**FESTSTELLUNGSENTWURF**

Planänderung: Unterlage 5 / Blatt Nr. 2 E vom 24.05.2018

Unterlage / Blatt-Nr.: 5 / 2 E  
**Lageplan**  
 Bau-km 1+000 - Bau-km 2+034

**St 2275, Gerolzhofen - Haßfurt**  
**Ortsumgebung Mönchstockheim**  
 Bau-km 0+000 - Bau-km 2+034

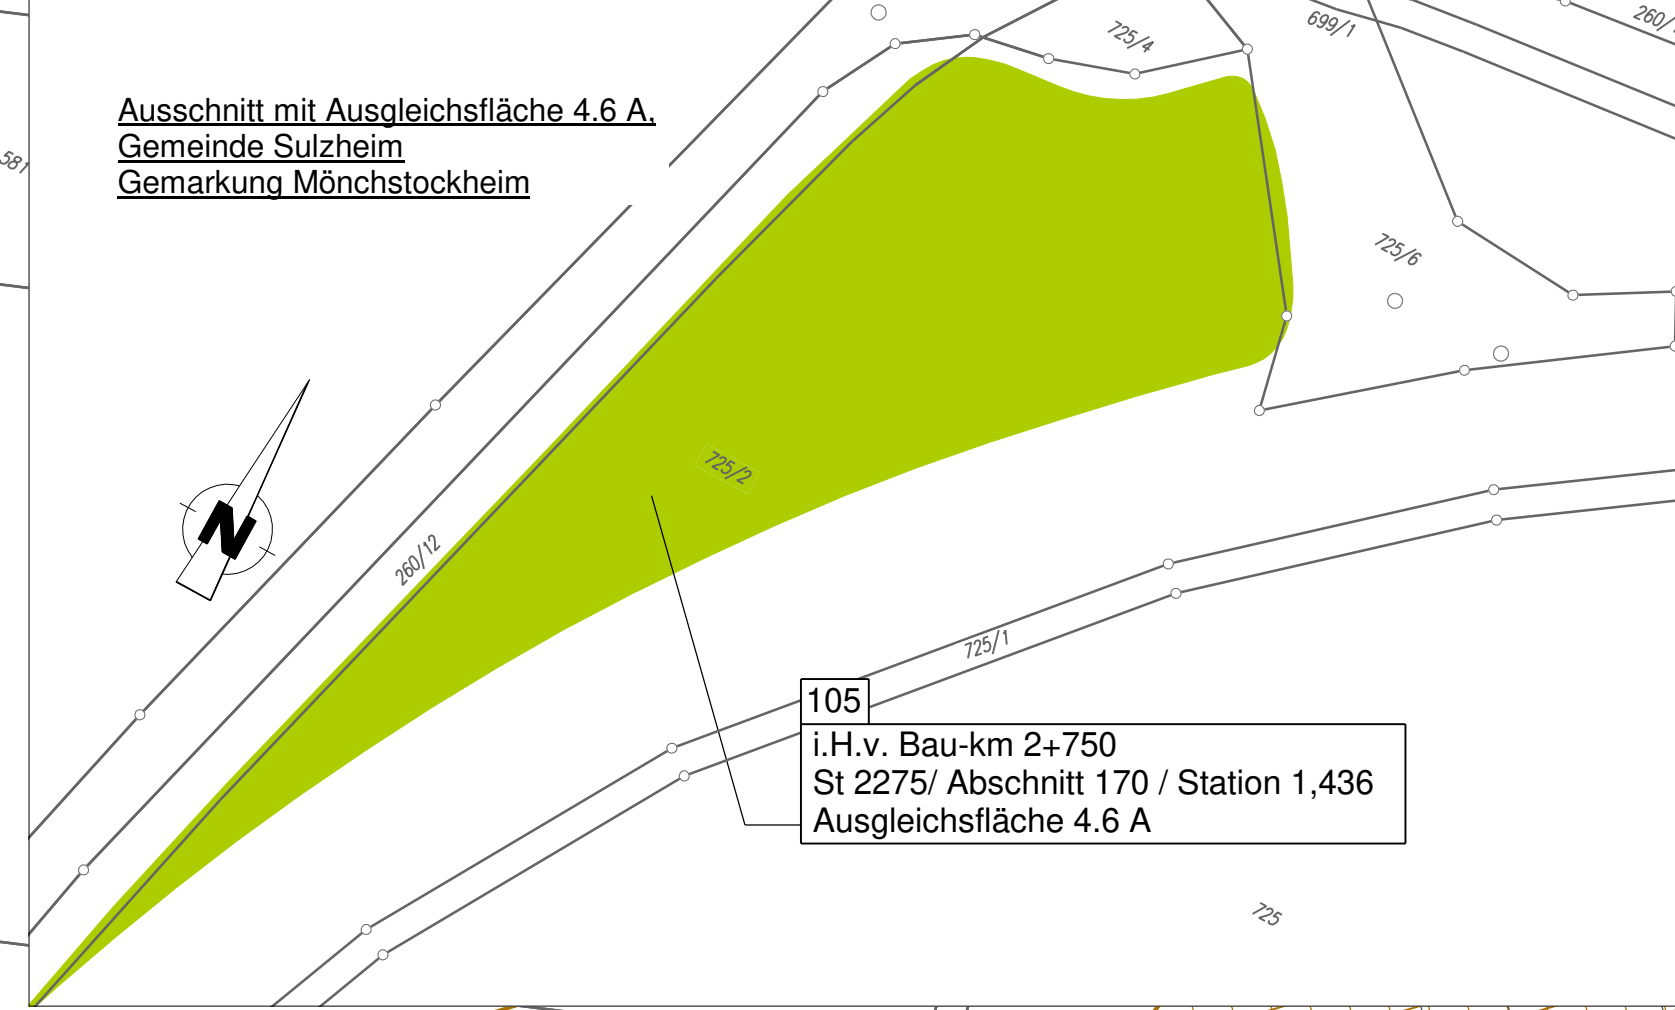
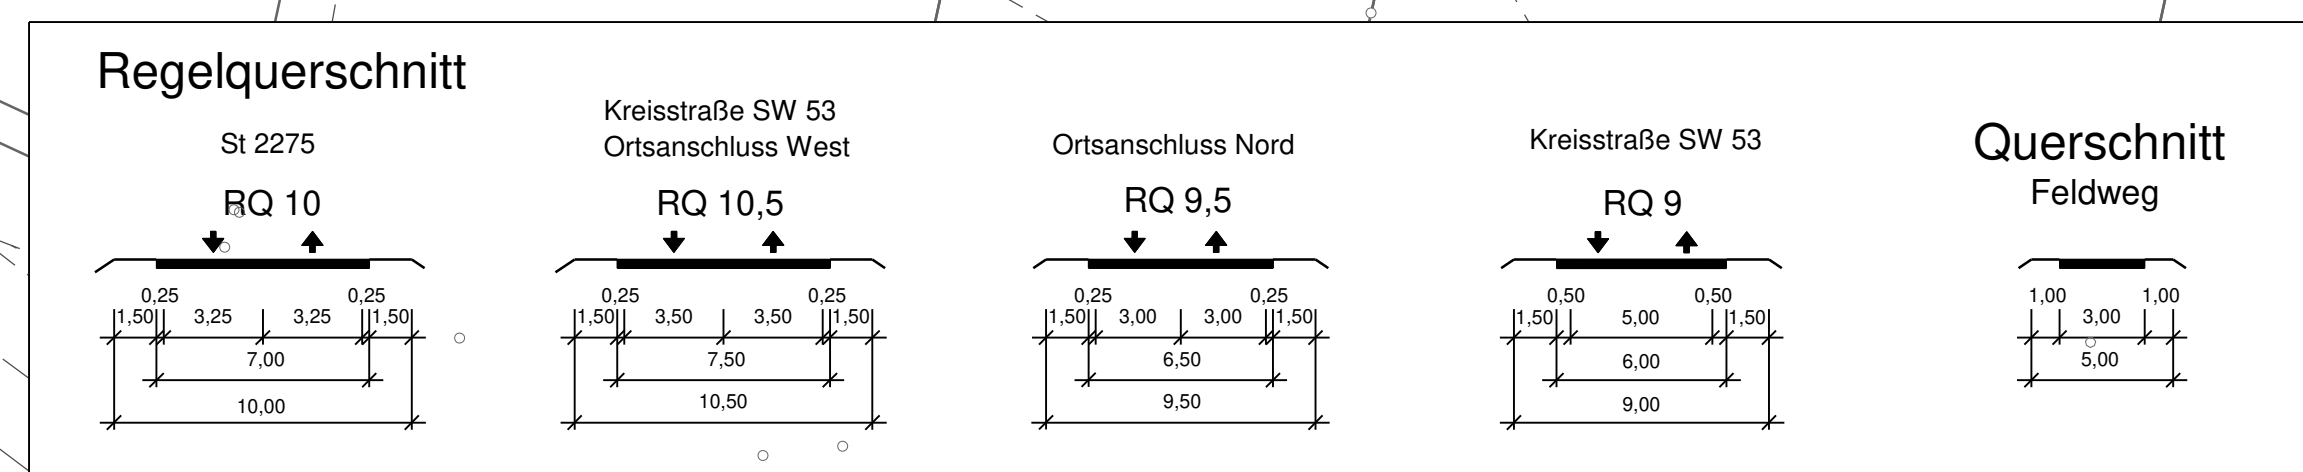
Planänderung vom 24.05.2018  
 - Ausgleichsfläche entfernen
